**PROJET :** SCC - CUISINE DE FINITION – ÉTABLISSEMENT COWANSVILLE  
SPAC (TPSGC)  
N° de l'invitation : EF236-170111/A  
Référence : R.067720.600  
N/D : 140227-006

## ADDENDA N° A-01

<b>ADDENDA #SA-1</b>	
Nom du projet : <b>SCC - Établissement de Cowansville</b> <b>Cuisines de finition</b>	Dossier no : <b>14-13.600</b>
Section : <b>11 41 10 (Division 11)</b> <b>Chambres de réfrigération et de congélation</b>	Date : <b>2016 07 07</b>

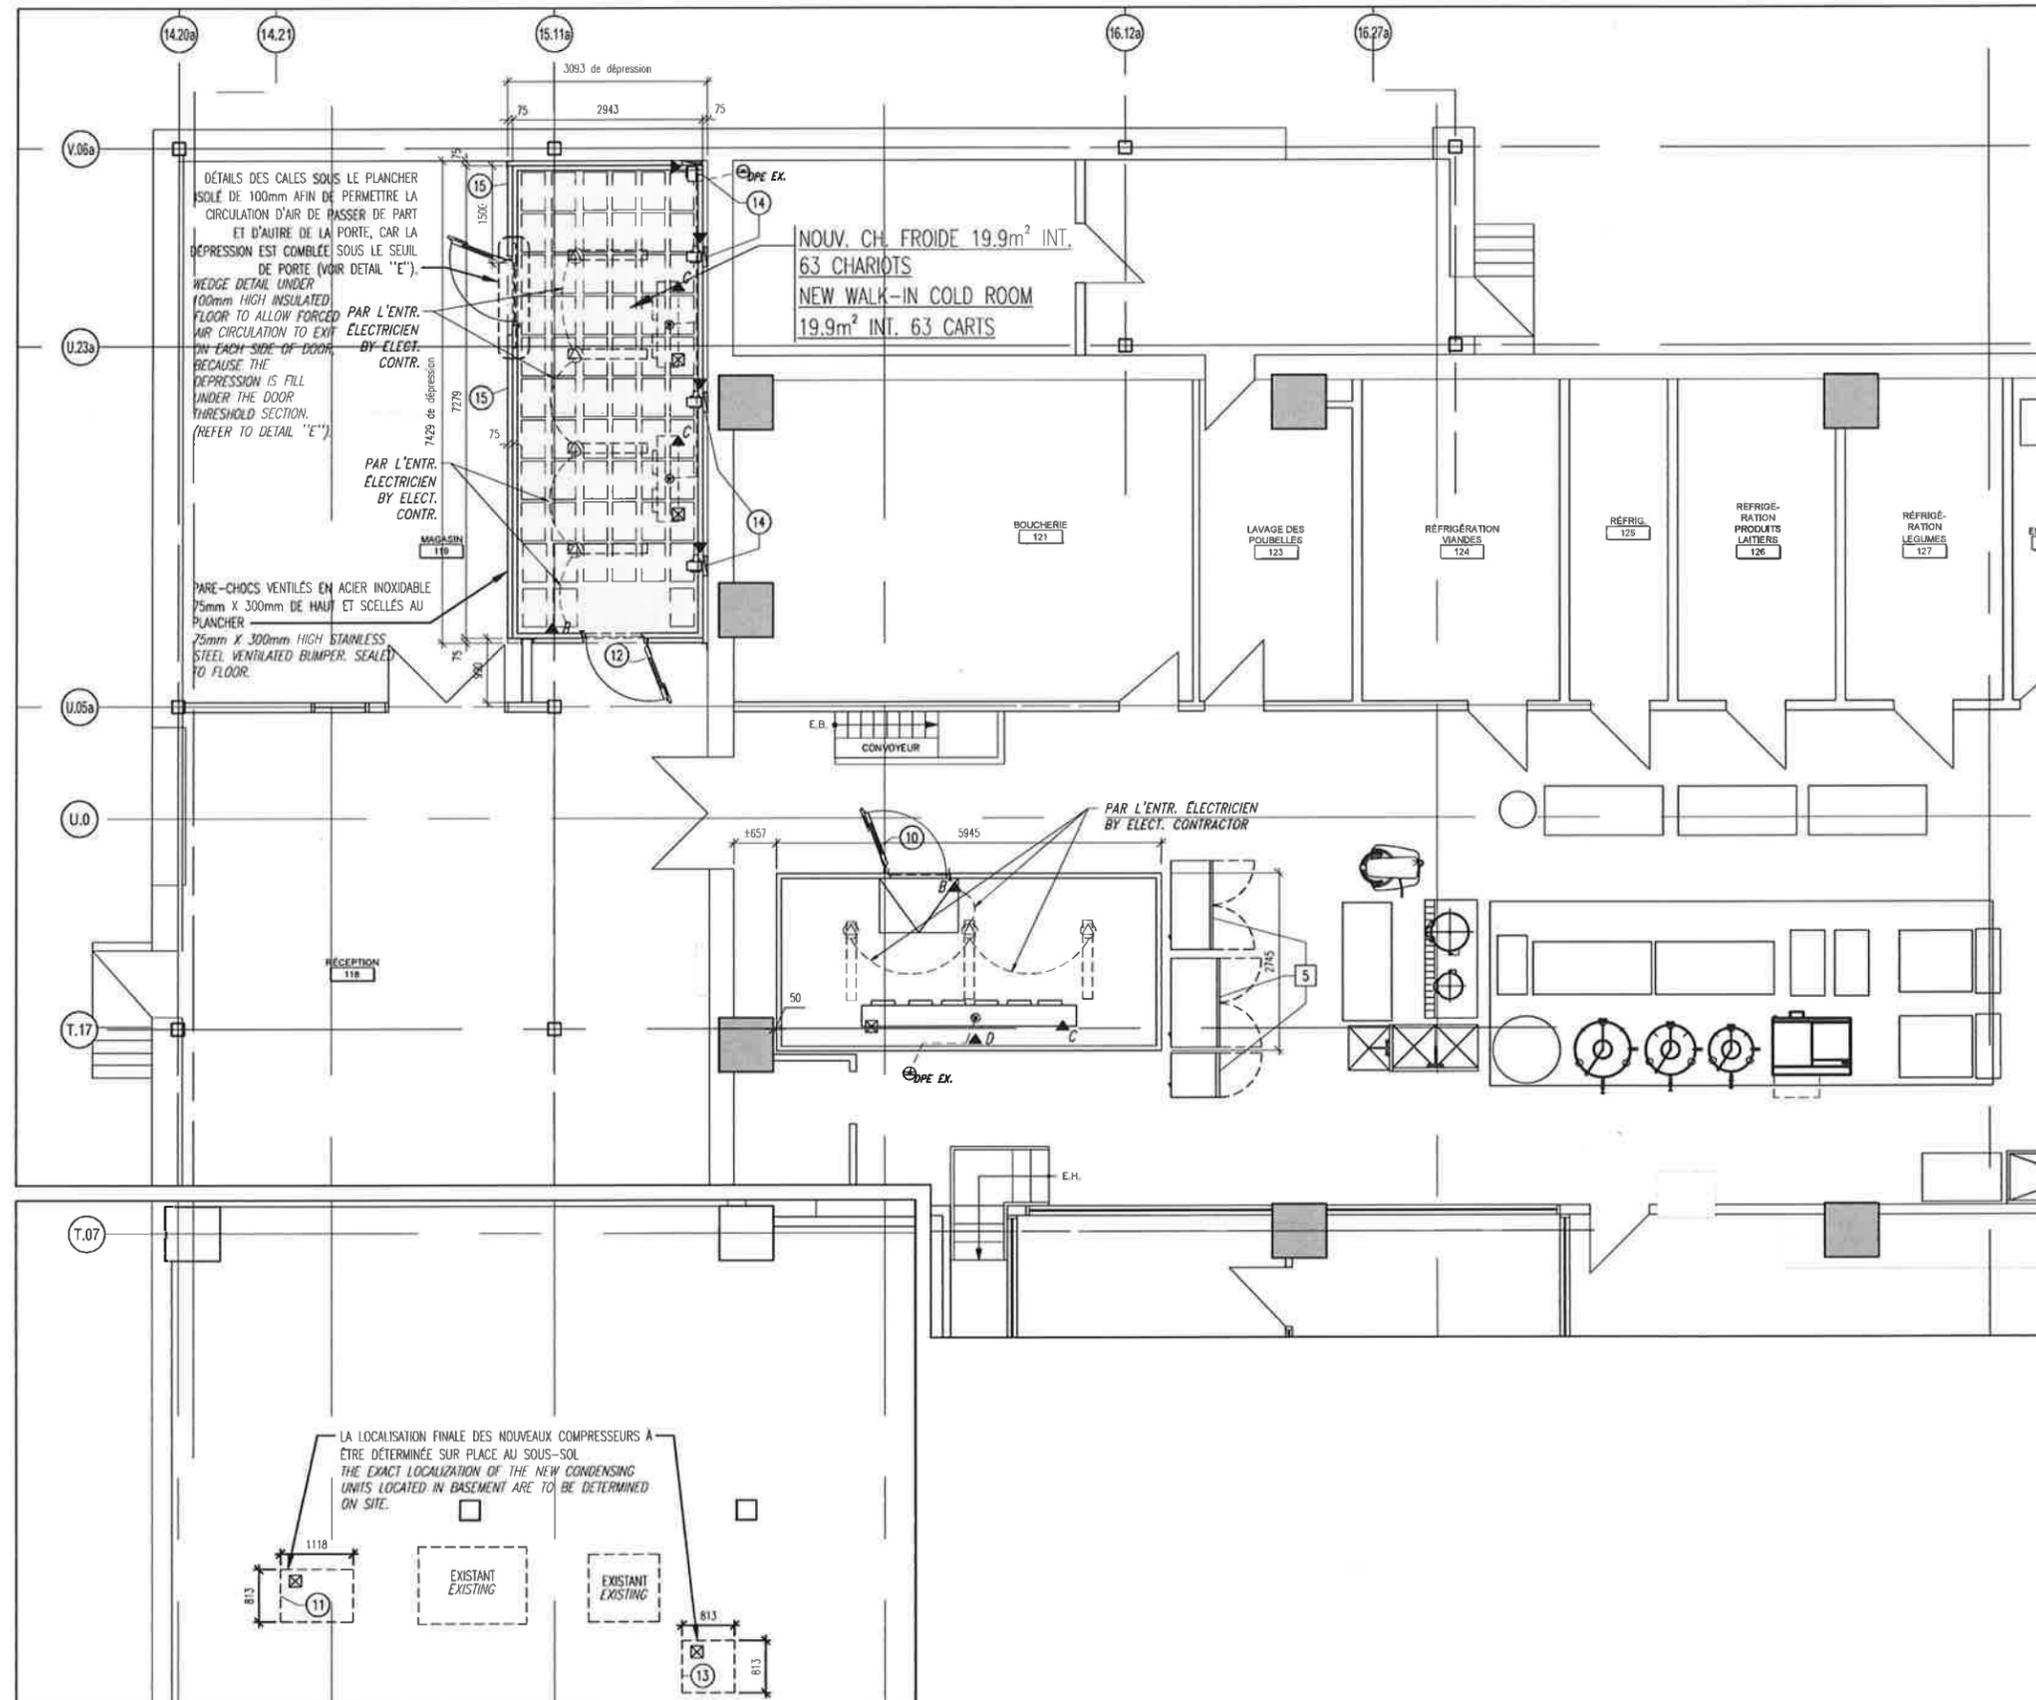
- La position des 2 unités de condensation #11 et #13 a été modifiée. Référez au plan I02/6 ci-joint.

4  
102/105  
RA-1 RACCORDS MÉCANIQUES ET ÉLECTRIQUES DE CHAMBRE FROIDE  
RA-1 MECHANICAL AND ELECTRICAL DIAGRAM FOR THE WALK-IN COLD ROOM  
0 1 1: 20

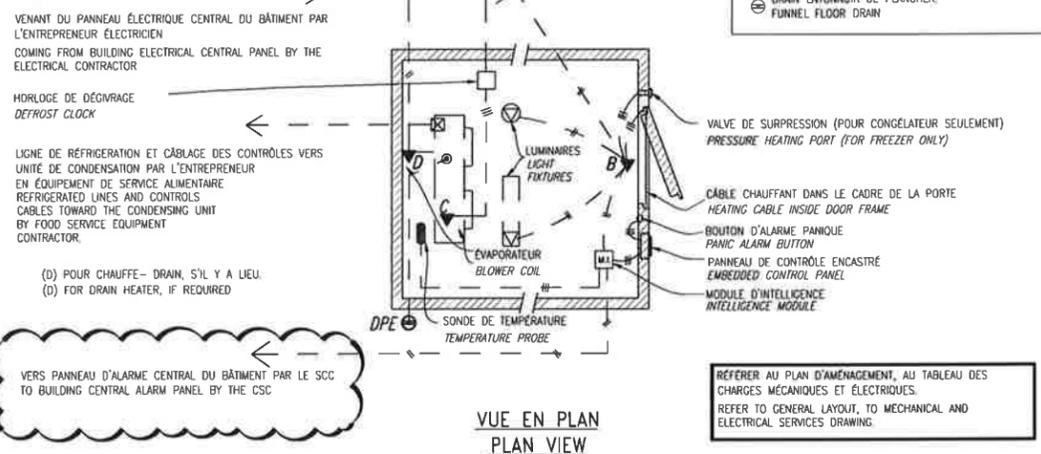
- Le détail RA-1 a été modifié. Référez au plan I05/6 ci-joint.
